Redattrice osservazioni alle integrazioni all'istanza "d3 F.P.-SC"

OGGETTO: OSSERVAZIONI ALLE INTEGRAZIONI DEPOSITATE IL 18 MAGGIO 2015, RELATIVE ALLADOCUMENTAZIONE DEPOSITATA IN DATA 30/10/2014 NELL'AMBITO DELLA PROCEDURA DI VALUTAZIONE DI IMPATTO AMBIENTALE RELATIVA ALL'ISTANZA DI PERMESSO DI PROSPEZIONE IN MARE DENOMINATA "D 3 F.P.-SC", PROPOSTA DA SCHLUMBERGER ITALIANA S.P.A. (DI SEGUITO "SCHLUMBERGER").

Documento redatto dalla dottoressa Rosella CERRA in collaborazione col dottor geologo Giuseppe FERRARO per conto di R.A.S.P.A – Rete delle Associazioni della Sibaritide e del Pollino per l'Autotutela -

Figura 4 - Aree di riproduzione del Tonno rosso nel Mediterraneo (fonte: Piccinetti et al., 2013)

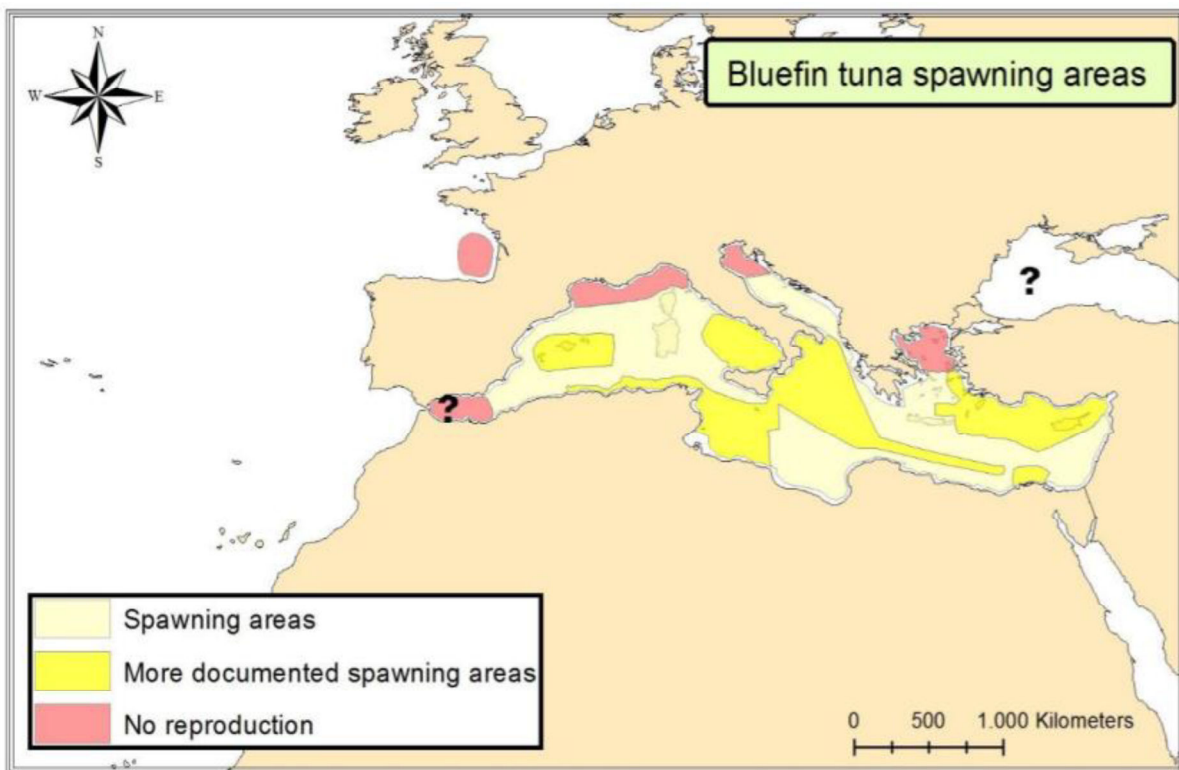
Abbiamo già evidenziato che l'area del golfo è una importante zona di nursery di alcune importanti specie commerciali, oltre del nasello anche del gambero rosa e dello scampo, come ribadito anche dalle controdeduzioni; importante anche come area quasi esclusiva di riproduzione del tonno rosso, come giustamente viene riportato nell'illustrazione riportata nelle stesse a pagina 70:

È immediatamente evidente che questa ultima affermazione è inesatta e in contrasto con quanto riportato nell'analisi precedentemente fatta nello stesso capitolo. Infatti sono diverse le specie che si riproducono anche in inverno.

Figura 8 – Principio di funzionamento della geofisica in mare. Le onde prodotte dagli air-gun vengono dirette verso il basso le quali vengono in parte assorbite e riflesse per poi giungere agli idrofoni e registrate (fonte: www.rwe.com/web/cms/en/1773360/rwe-dea/know-how/exploration/seismics/).

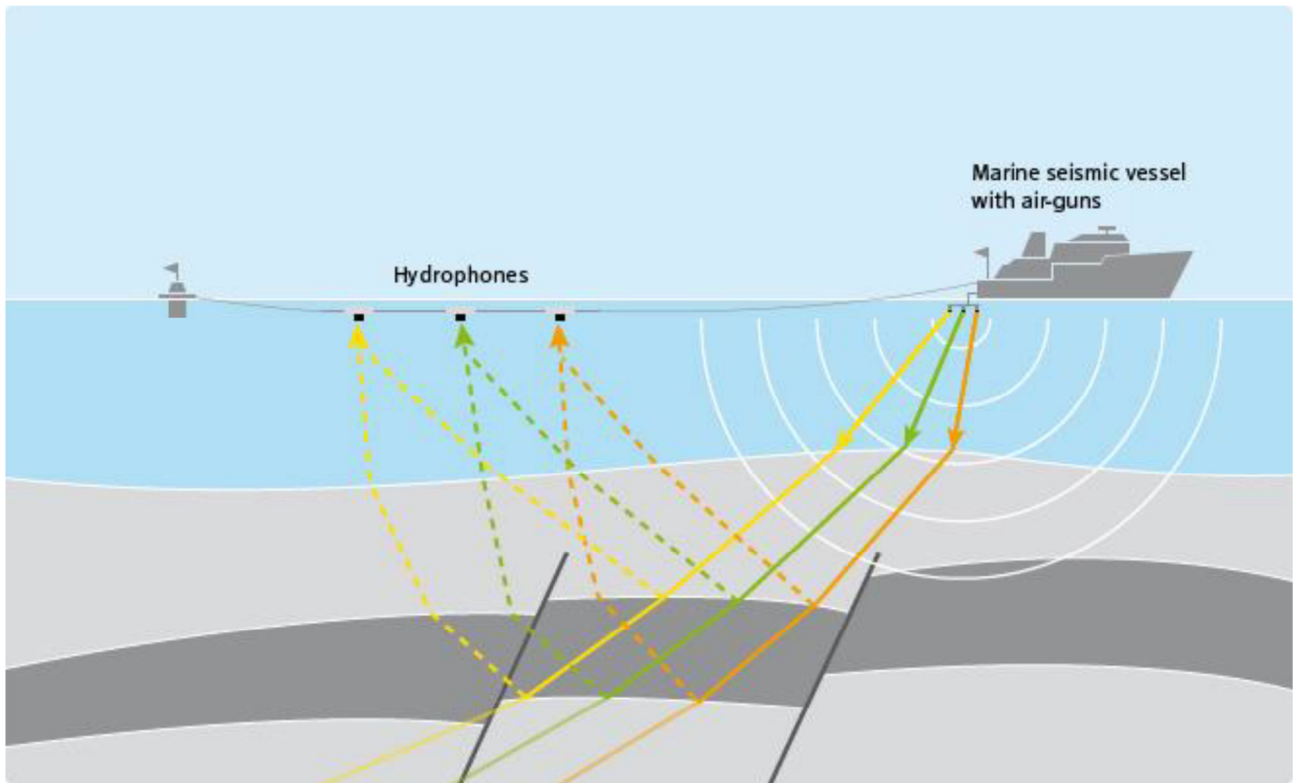
È chiarissimo nell'illustrazione (figura 3.5 del SIA) che la strumentazione non tocca i fondali, ma è anche chiarissimo che l'onda attraversa la materia per registrare eventuali giacimenti. Nelle osservazioni in oggetto veniva proprio richiesto un calcolo più accurato circa l'intensità con la quale l'onda raggiunge e attraversa i fondali, se sia cioè in grado di alterarne lo stato, quindi di interagire in maniera aggressiva in presenza di eventuali fusti di rifiuti pericolosi o di ordigni inesplosi e infine determinarne la rottura e/o l'innescò. Infatti, non è questa una ipotesi distante dal vero, in quanto le documentazioni delle stesse contro-deduzioni evidenziano la presenza, censita, di **800 armi chimiche convenzionali** al largo di Taranto. Ovviamente questo è quello che si può avere dalle fonti ufficiali, quali quelle citate, cioè quelle fornite dal progetto R.E.D.C.O.D. (*Research on Enviromental Damage caused by Chemical Ordnance Dumped at sea*) finanziato dall'Unione Europea. Nelle osservazioni vengono, invece, citate molte altre fonti, tra cui indagini della magistratura, che ne paaventano quantità molto maggiori, come abbiamo ampiamente documentato.

Figura 9, nelle controdeduzioni Figura 5.2 - Siti di scarico di ordigni inesplosi nel mar Adriatico meridionale, con evidenziata l'area di prospezione "d 3 F.P.-SC" (fonte: UNEP/MAP 2009, modificata)

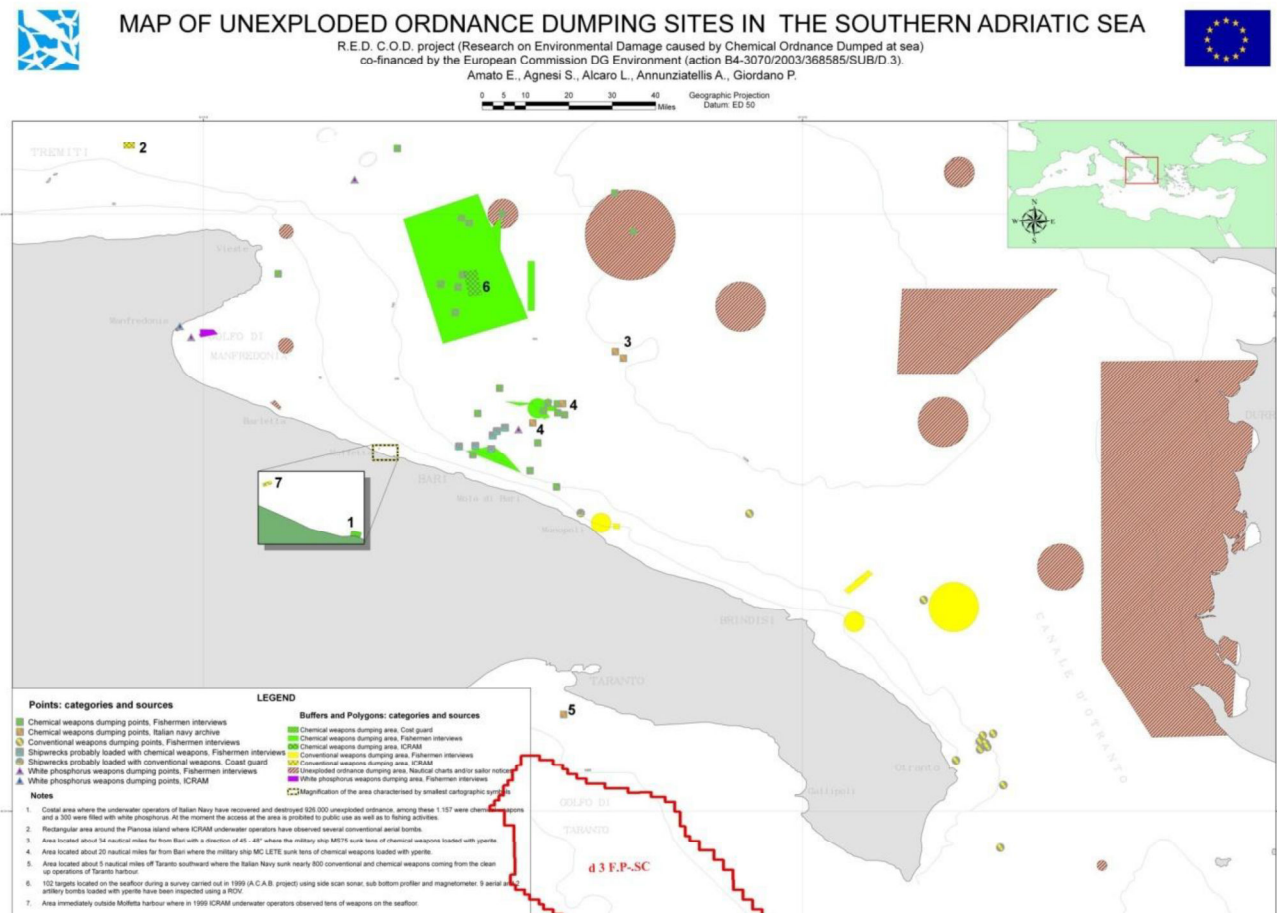
Se ne parla nel paragrafo **5.14 Aree di deposito di ordigni inesplosi, di armi chimiche e di rifiuti tossici presenti nel fondale marino del Golfo di Taranto: approfondimenti normativi e scientifici della loro compatibilità con l'esecuzione dell'indagine sismica.**

Figura 5.14 – Sezione trasversale rispetto alla direzione della nave che mostra la variazione dell'esposizione all'energia emessa a profondità crescente. Elaborazione del modello matematico Gundalf (fonte: Schlumberger)

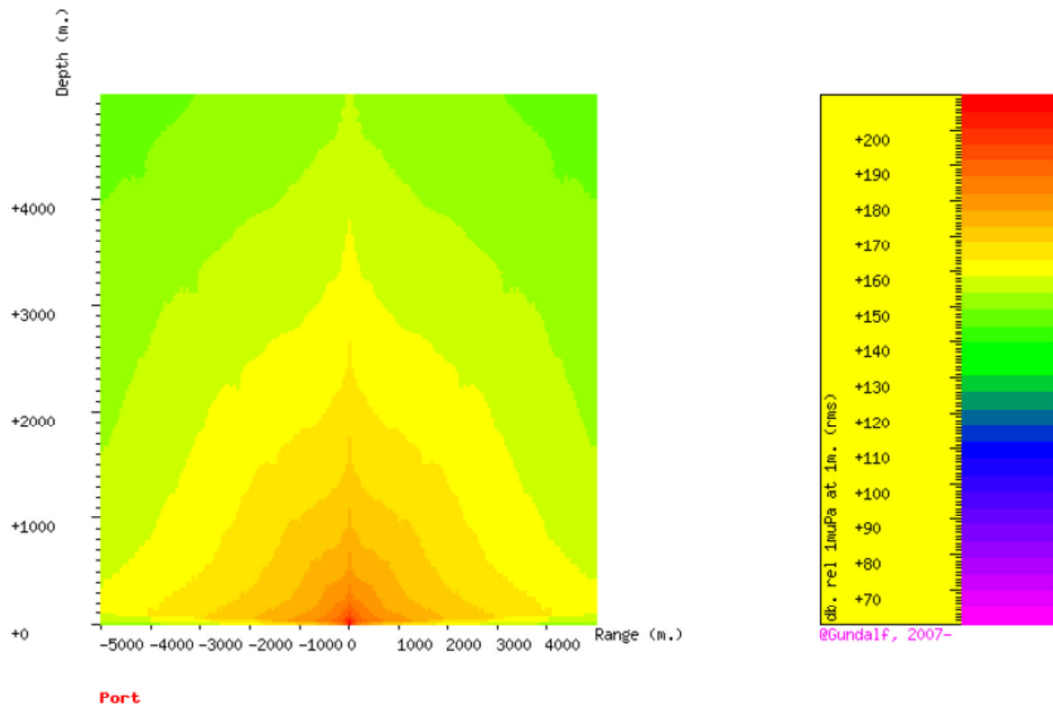
Appare chiaro che l'impatto dell'onda sul fondale marino non è cosa trascurabile se ciò avvenisse a ridosso di un carico di scorie radioattive e di armi chimiche, o anche solo di un fusto contenente materiale tossico, col rischio di provocare lesioni o rottura del contenitore con inevitabile fuoriuscita di materiale pericoloso in esso custodito.

Figura 3.5 – Principio di funzionamento della geofisica in mare. Le onde prodotte dagli air-gun vengono dirette verso il basso le quali vengono in parte assorbite e riflesse per poi giungere agli idrofoni e registrate (fonte: www.rwe.com/web/cms/en/1773360/rwe-dea/know-how/exploration/seismics/).

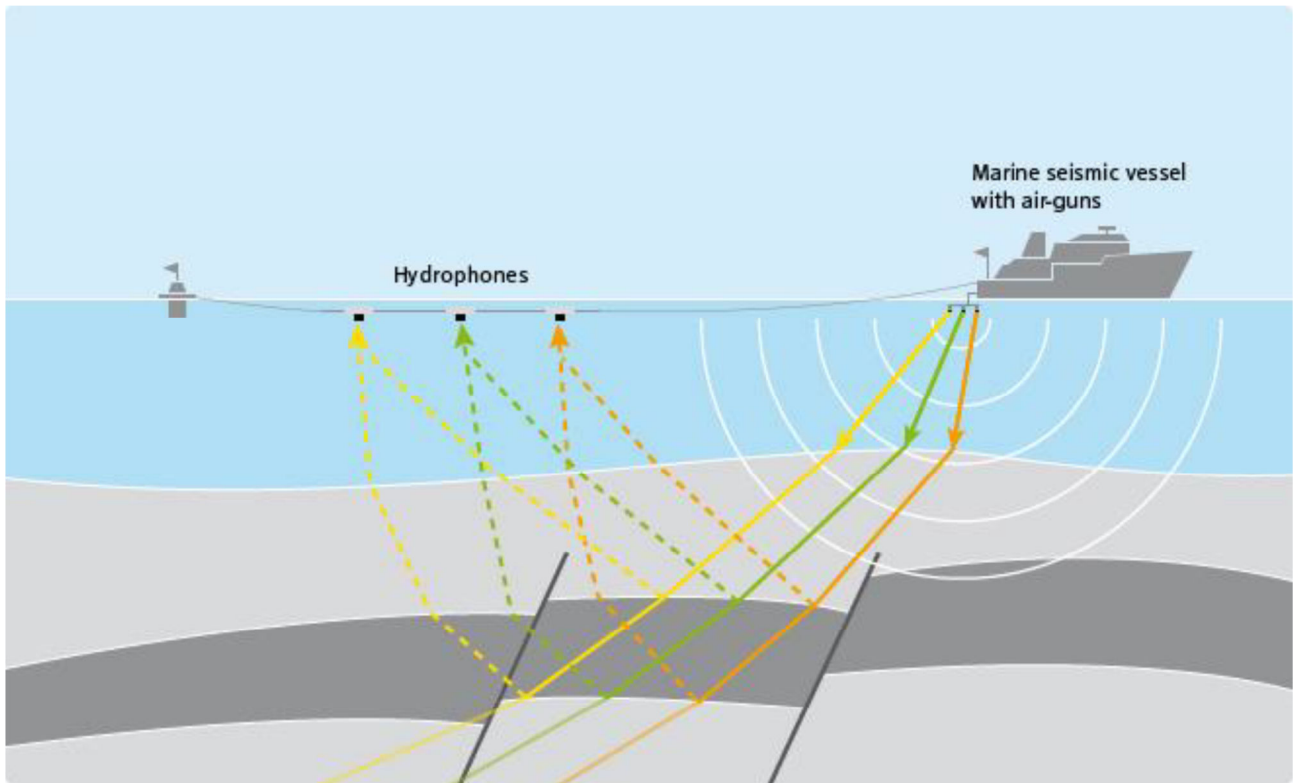
Nella sezione **3.3.1 Indagine geofisica: il metodo sismico** viene data una rappresentazione ed una descrizione abbastanza chiara del metodo di indagine, come rappresentato nella figura seguente:

Nella fonte citata in figura viene spiegato il principio di funzionamento: “Offshore seismic surveys are carried out by marine seismic vessels. Compressed air guns suspended directly behind the vessel generate the necessary sound waves, which then travel through the water, **penetrate the rock layers below the seabed** and are reflected back by the boundaries between the different layers. The reflections are captured by hydrophones mounted in towed streamers of up to 12 km in length.”
